Mission régionale d'autorité environnementale

**Avis sur le projet de construction et d'exploitation d'un
parc éolien sur la commune de Seraumont (88)
porté par la SAS « Parc éolien de Seraumont »**

n°MRAe 2024APGE3

Nom du pétitionnaire	SAS « Parc éolien de Seraumont »
Commune	Seraumont
Département	Vosges (88)
Objet de la demande	Projet de construction et d'exploitation d'un parc éolien sur la commune de Seraumont
Date de saisine de l'Autorité environnementale	20/11/23

Figure 3 – emprise des surfaces défrichées

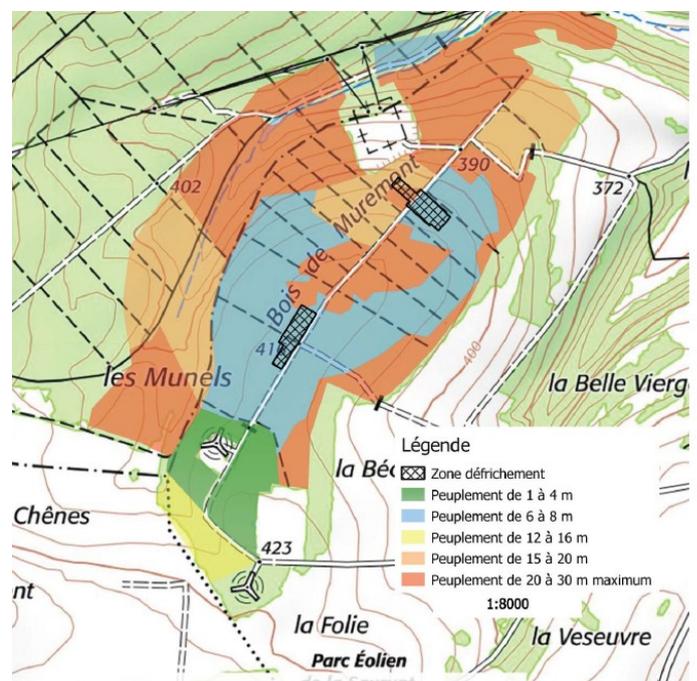
Un défrichage est prévu en forêt pour l'installation des éoliennes E1 et E2. La surface totale de défrichage, de 1,4 ha (14 368 m²), correspond à :

Le dossier mentionne que ce défrichage aura un effet positif sur l'habitat des chauves-souris. Il indique, sans autre précision, que d'après les études Eurobats¹⁶, les défrichements ponctuels, ont pour effet de créer des lisières qui de fait constituent de nouvelles zones de chasse pour les chauves-souris.

Ce rapport d'étude ne donne cependant que la valeur économique de ces boisements, dont l'âge, pour les secteurs concernés par le défrichage, atteint les 20 ans. Il ne donne donc pas les fonctions écologiques et ainsi la valeur écologique de ces boisements de hêtres et de chênes issus vraisemblablement des chablis¹⁷ de 1999.

Cependant le dossier ne précise ni la localisation de ces mesures, ni la valeur écologique de la replantation comparée à la perte d'un écosystème déjà constitué et qui devrait être équivalente à celle de la surface détruite pour le projet. Elle s'interroge par ailleurs sur la morphologie de cette surface qui devrait être :

L'Ae recommande de préciser les études de Eurobats qui conduisent à cette conclusion d'un impact favorable du défrichage sur les zones de chasse des chauves-souris.

L'Ae recommande au pétitionnaire de préciser les fonctions et valeur écologiques des boisements concernés par le défrichage.

L'Ae recommande au pétitionnaire de démontrer l'équivalence écologique fonctionnelle du boisement détruit et du boisement replanté, et de préciser la localisation des parcelles de la replantation ainsi que celle des îlots de sénescence.

Figure 6 – carte des points de vue proches sur les éoliennes du projet et zoom sur les parcs les plus proches du projet

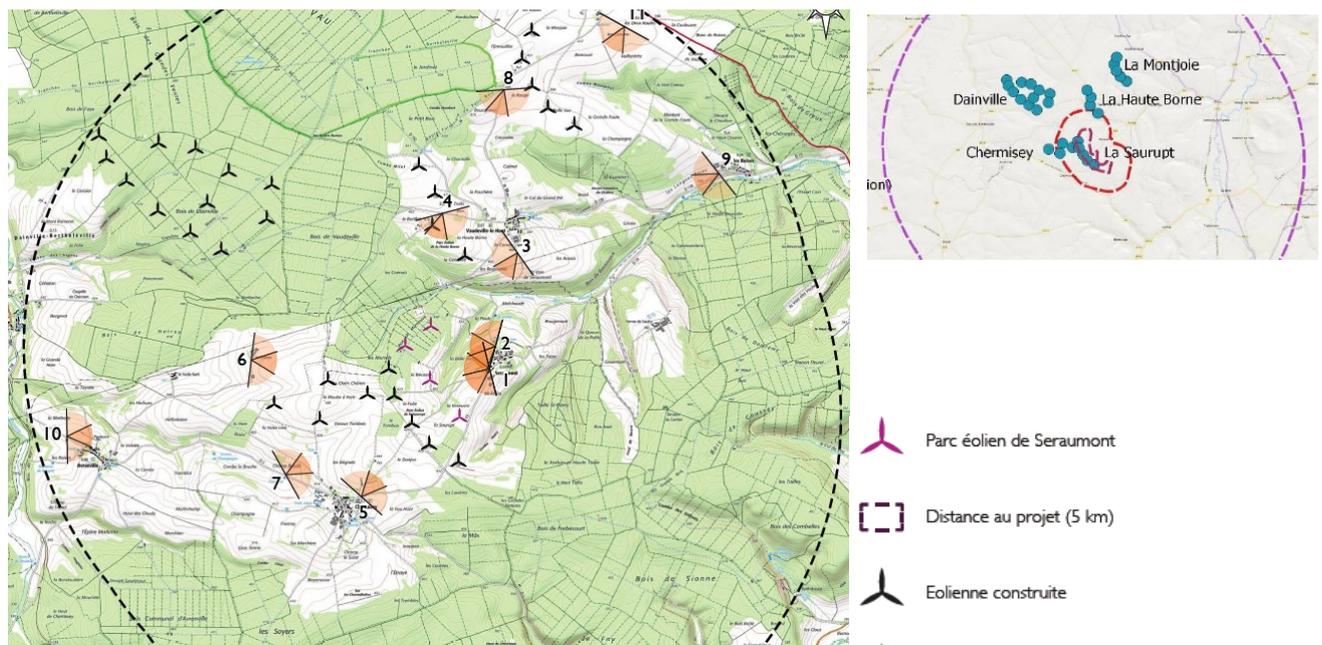
Le village de Seraumont est déjà bordé à l'ouest par les 2 parcs, visuellement indissociables, de la Saurupt (5 éoliennes) et Chermisey (4 éoliennes). Les 4 éoliennes du projet de Seraumont vont densifier l'impact visuel et l'élargir vers le nord mais surtout vont rapprocher les habitations des éoliennes les plus proches, lesquelles deviendront alors très prégnantes, bien qu'à une distance supérieure aux 500 m réglementaires (754 m).

Depuis le village de Vaudeville-le-Haut, les 4 éoliennes du projet apparaissent en avant-plan des parcs de La Saurupt et Chermisey. Le projet n'augmente pas l'emprise de ces deux parcs mais à moins de 2 kilomètres du projet, l'impact demeure fort (cf figure 7 ci-dessous).

Concernant les impacts depuis les points de vue éloignés, les éoliennes du projet, plus hautes que celles des parcs voisins, génèrent un impact visuel négatif notamment depuis les villages de Grand et Soulosse-sous-Saint-Elophé. De plus, ces éoliennes, plus hautes, s'intègrent mal dans le cône de visibilité de la vallée du Vair, en cours de classement, qui ferait côtoyer dans le paysage lointain les 4 éoliennes avec la Basilique Sainte Jeanne d'Arc.

L'Ae recommande de conserver une hauteur d'éoliennes identique à celle des éoliennes déjà en place sur les parcs de La Saurupt et Chermisey.
